**Avis délibéré de l’Autorité environnementale
sur le projet « Port Seine-Métropole Ouest »
(PSMO) (78)**

n°Ae : 2019-40

Avis délibéré n° 2019-40 adopté lors de la séance du 4 décembre 2019

Figure 5 : Plan de nivellement PSMO prévu en 2040 (source dossier)

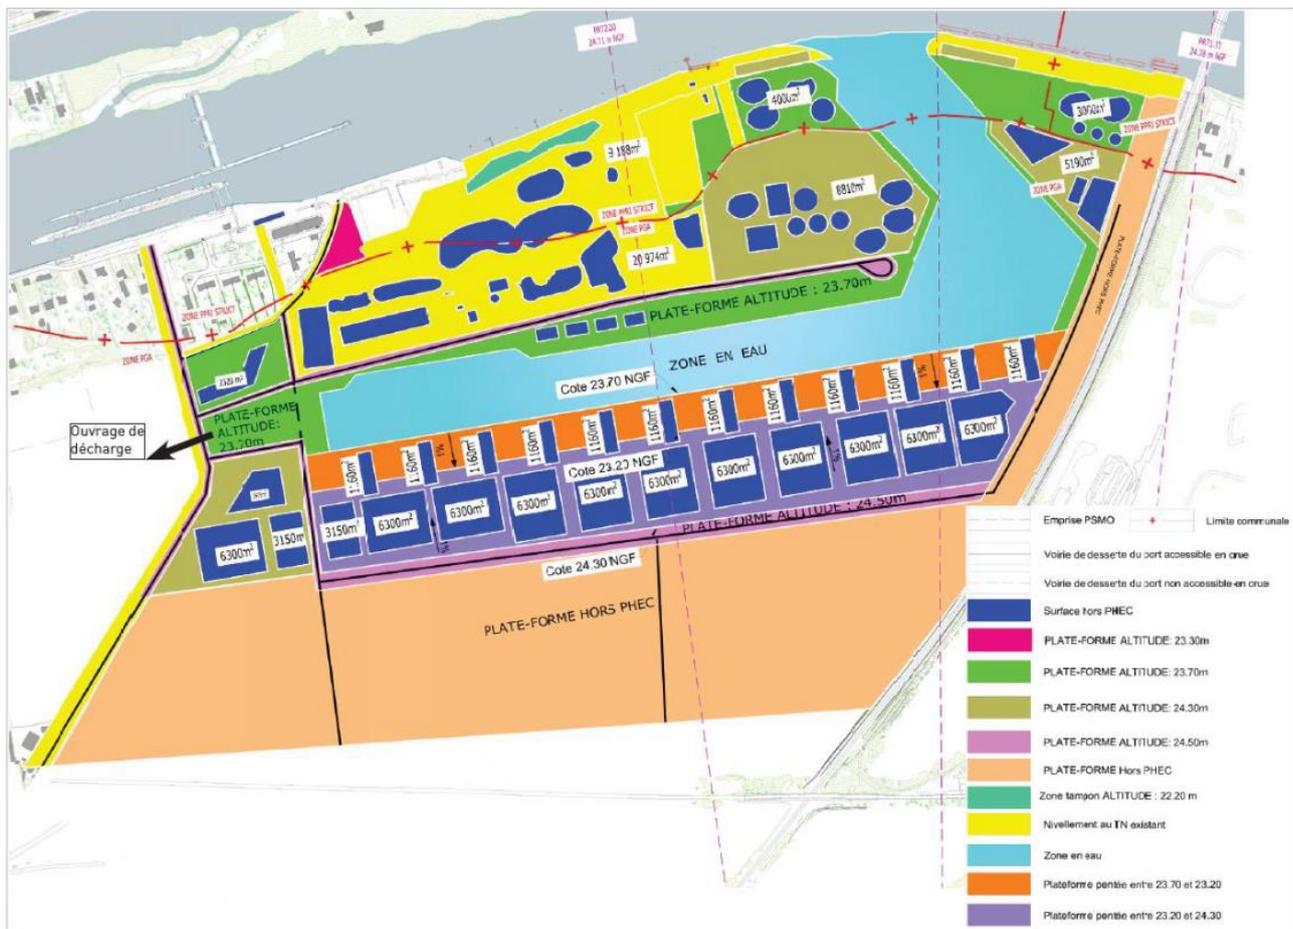
Sur l'emprise de PSMO, il est constaté une perte de surface inondable de 1,4 ha. À titre de compensation et en application du PPRI, il est signalé qu'une réduction des zones de stockage au sol ou une transparence hydraulique de 10 % des bâtiments devra être imposée aux futures entreprises qui s'installeront sur la plateforme. Cette compensation nécessitera la mise en place de mesures particulières sur les bâtiments et installations concernées (équipements sensibles, installations électriques... placés au-dessus des PHEC de la Seine, revêtement particulier des planchers...). La cohérence de la mise en œuvre de cette mesure avec le fait que les plateformes d'accueil seront déjà hors d'eau conformément à la figure 5 ci-dessus n'apparaît pas clairement.

L'Ae recommande de compléter la présentation de la maîtrise du risque d'inondation avec :

- ***les hypothèses prises (débits, niveaux d'occurrence) sur les crues de l'Oise pour déterminer les crues de référence et « R1.15 » de la Seine,***
- ***les détails de mise en œuvre de la mesure de compensation prévue en application du PPRI visant à réduire de 10 % la surface inondable du site,***
- ***des précisions sur la gestion des accès et les modalités d'évacuation pour le scénario « R1.15 » et la crue d'occurrence millénaire,***
- ***des précisions sur les modalités de ressuyage post-crue et leur optimisation.***
